商品規格変更のお知らせ

木柄付き軟膏へラ 小、中、大、特大、7、8、10

規格変更に伴う商品数値の変更について

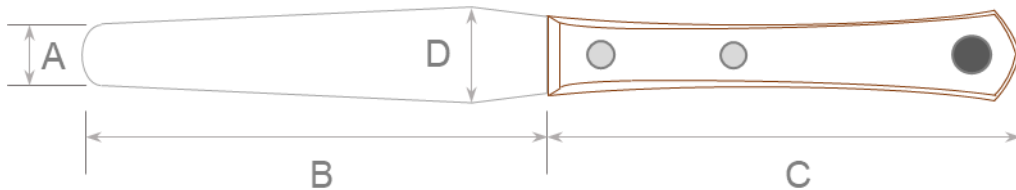
規格変更に伴い、下記のように変更となります。

へら部刻印を「インチ表示,サンダイヤ」から「インチ表示,3dia made in Japan」に変更

規格	表示	A		B		C		D	
		旧	新	旧	新	旧	新	旧	新
小	4.5	18	16	105	113	115	126	25	25
中	5	18	17	120	126	115	126	25	26
大	5.5	21	17	135	138	130	126	30	28
特大	6	23	23	150	152	130	126	32	30
7	7	23	24	175	174	130	126	32	31
8	8	23	26	205	200	130	126	32	35
10	10	30	31	280	250	130	126	40	42
